Technická správa komunikací hl. m. Prahy, a.s.

TSK/21652/19/5110Ma

Praha 18, Horní Měcholupy, Milánská, Dýšinská, parc.č. 523/204, 523/425, 523/426 a další „Bytový dům Milánská“ – SO01 až SO16, včetně ZOV – ZS, (Investor YIT Stavo s.r.o.), DÚR + DSP.

Projednali jsme dokumentaci pro společné územní a stavební řízení a vydáváme toto **technické stanovisko**:

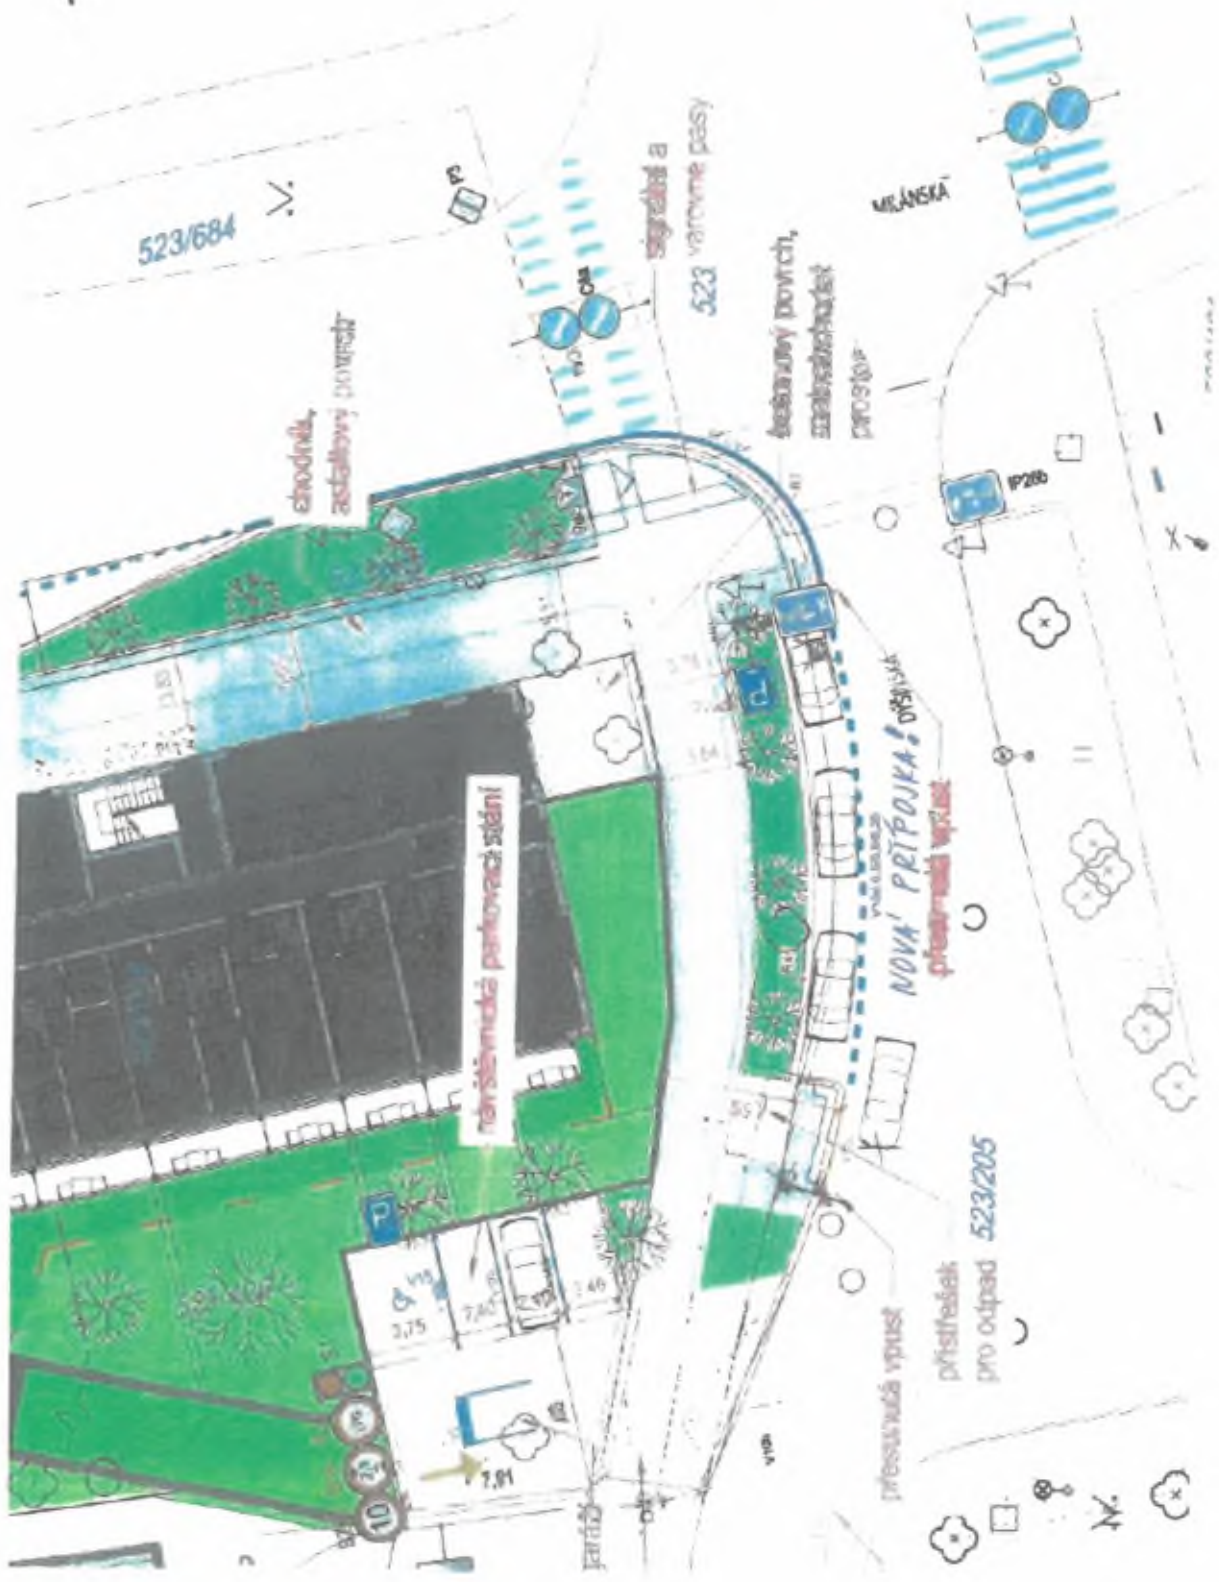
- UV požadujeme v PD označit,
- přemísťovanou UV blíže ke křižovatce s komunikací Milánská požadujeme napojit novou kanalizační přípojkou DN 200 (viz. příloha č.2),
